# 浜岡原子力発電所4号炉 保安規定変更認可申請書類の品質確保について

令和5年4月13日

# 6-1. 問題点① 誤り発生の詳細 (1/2)

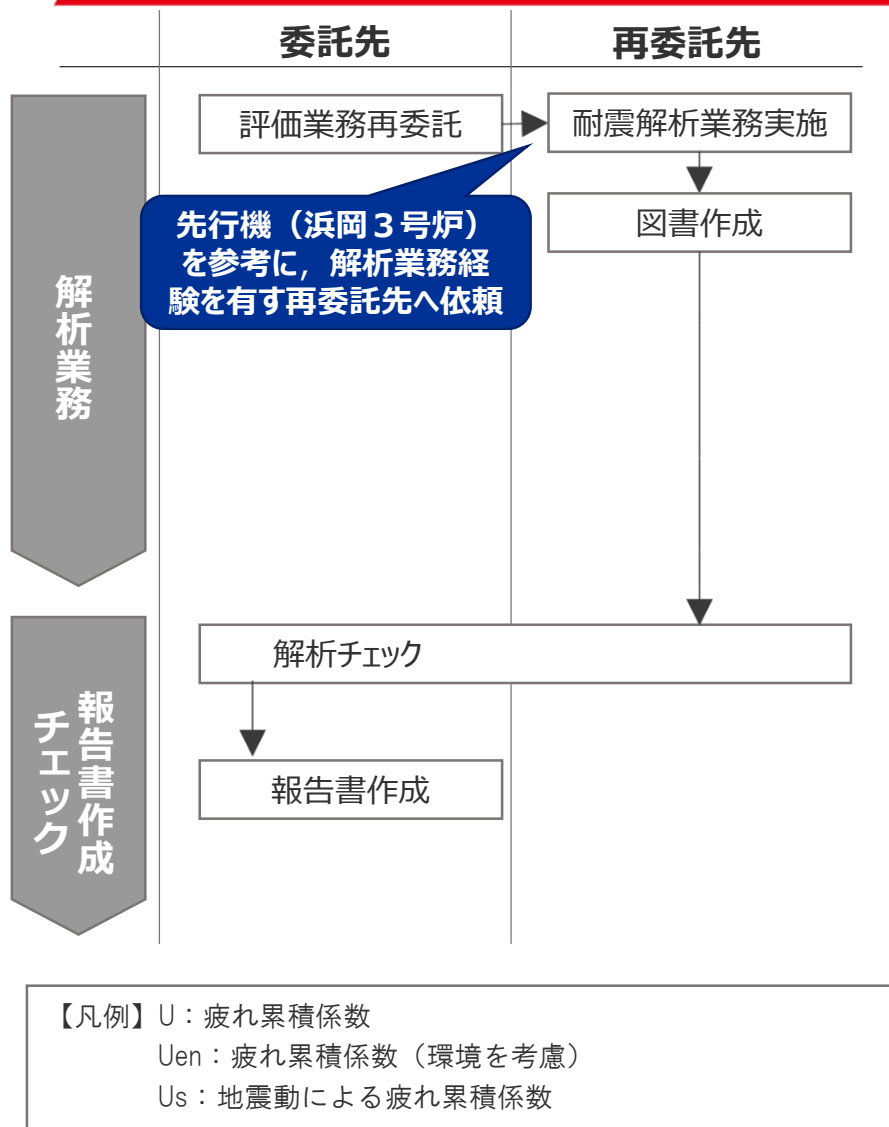
- ✓ 委託先は、再委託先の解析チェックを行い、解析業務が適切であることを確認した。
- ✓ 委託先担当者は、図書名称から先行機では図書-1),2),3)を用いて報告書に取りまとめていると認識した。そのため、配管の疲労評価の判定に用いる疲れ累積係数の合計値（Uen+Us）を保守的に算定するために、Uenの最大値に図書-1)から算定したUsの最大値を加算して、報告書に取りまとめることとした。（結果的に、先行機と異なる取りまとめ方法）

担当者は、Us算定向けの図書と認識

担当者は、U算定向けの図書と認識

担当者は、Uen算定向けの図書と認識

# 6-1. 問題点① 誤り発生の詳細 (2/2)

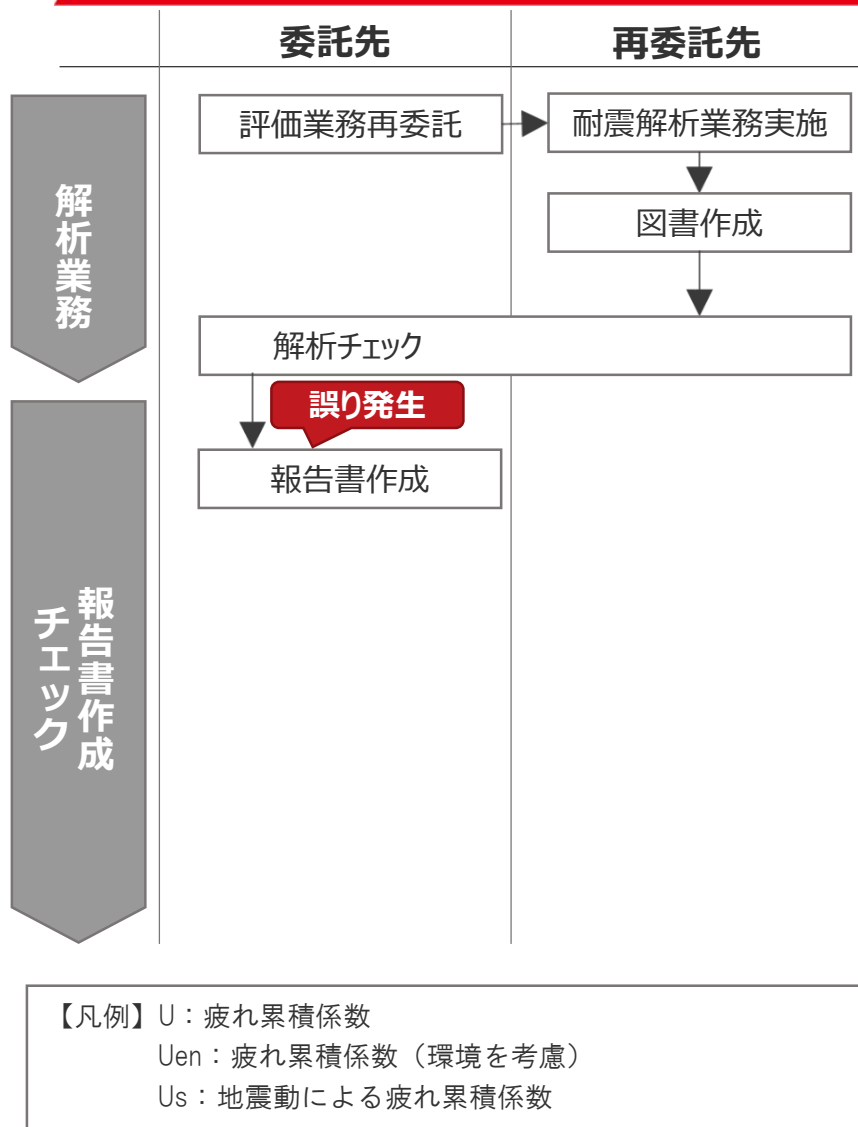
- ✓ 委託先担当者は、図書-2),3)から適切に、U, Uenの最大値を報告書へ転記した。
- ✓ 委託先担当者は、図書-1)を用いて再委託先の解析結果出力である(U+Us), Uの減算によりUsを算定した。

(誤) Usの算定に用いた図書-1)は、(U+Us), Uのそれぞれが最大となる質点の解析結果の記載のみであり、最大となるUsを算定するには当該質点の解析結果の記載が十分でなかったことから、担当者はUsの最大値を適切に算定できなかった。

### Us最大値算定に必要な情報

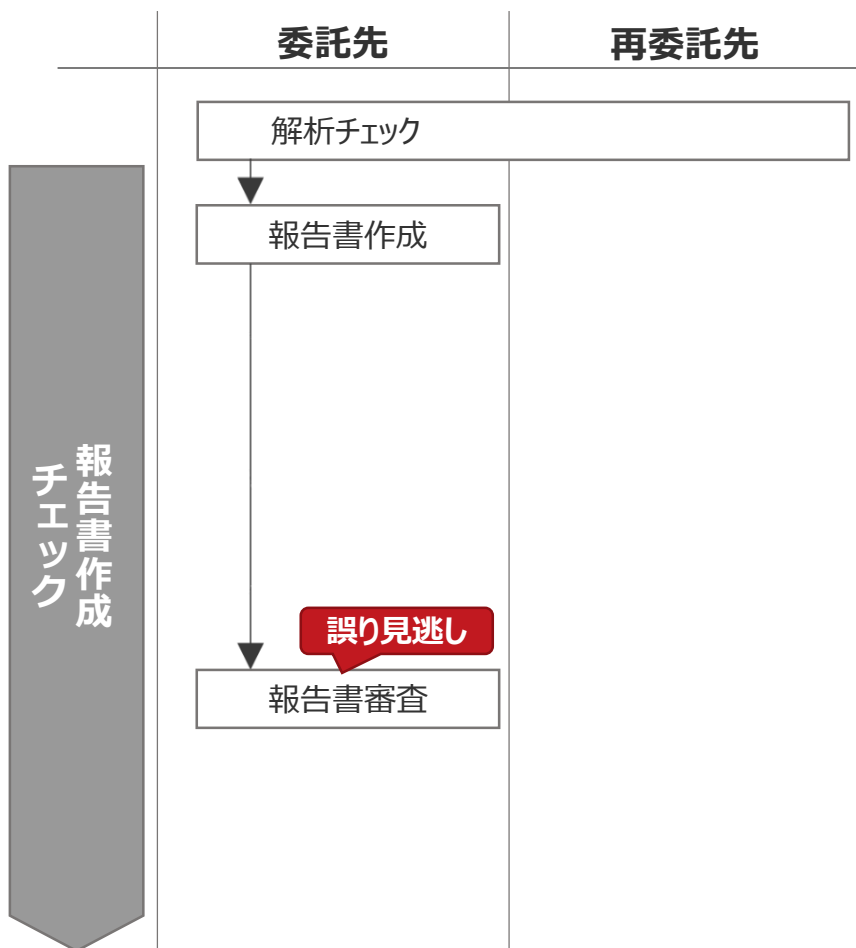
(誤)  $(U+U_s)$ と $U$ の減算は質点を揃える必要があるが、担当者は質点の違いに気が付かないまま、誤った $U_s$ を算定した。

同一質点間の減算により算定

## 6-3. 問題点③ 誤り見逃しの詳細

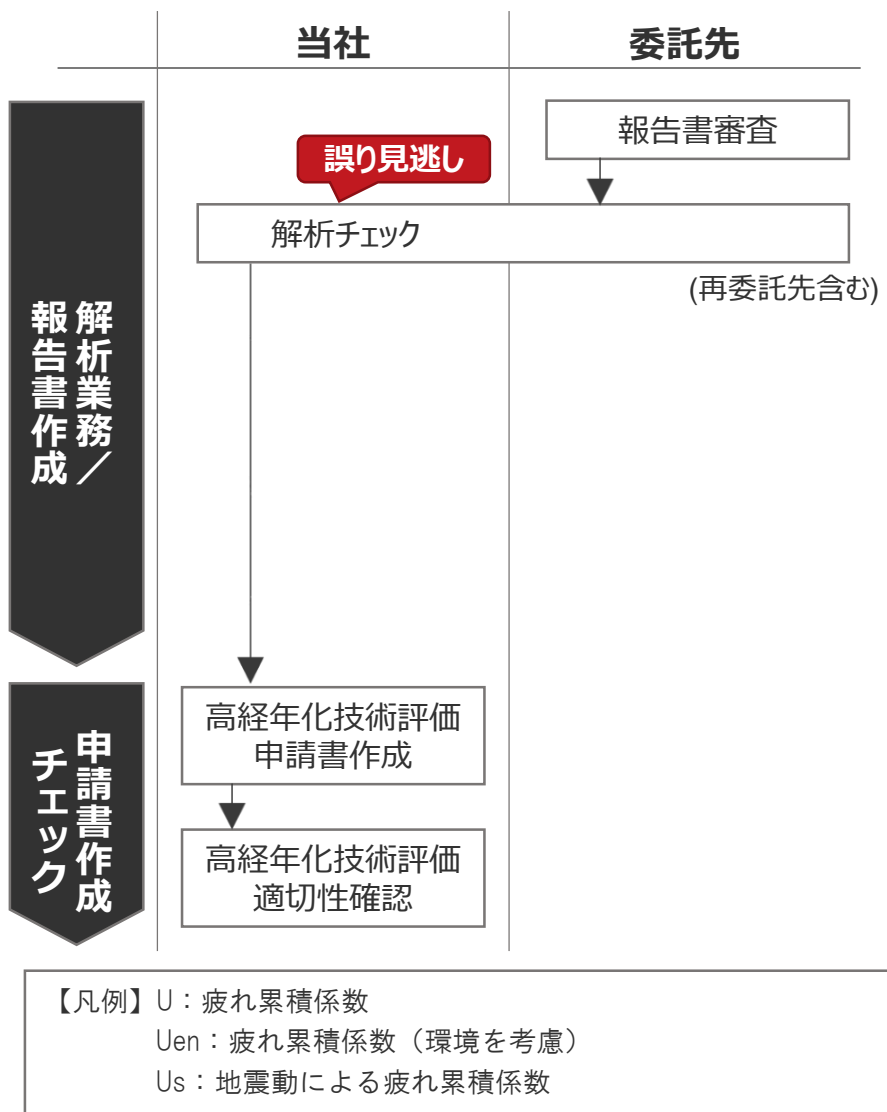
- ✓ 当社は、解析チェックにて、再委託先の解析業務が適切であることを確認した。
- ✓ 当社は、委託先報告書にて、異なる質点間でUまたはUenとUsで合計値を算定している場合があることに気づき、趣旨を委託先に確認した。委託先から、保守的な評価としている旨の説明を受け、取りまとめ方法は問題ないと判断した。
- ✓ 当社は、先行機は疲れ累積係数の合計値が最大となる質点（同一質点）で取りまとめしており、先行機と異なることに気付いたが、委託先へその旨のコメントはしなかった。

(見逃し) 当社は、先行機からの取りまとめ方法の変更点を踏まえて誤りに気が付く機会があったが、先行機と同様な視点のまま同一質点間での算定過程確認に注目し、異なる質点間で減算している点に注意が及ばなかった。

同一質点間での算定過程確認に注目し、異なる質点間で減算している点に注意が及ばなかった
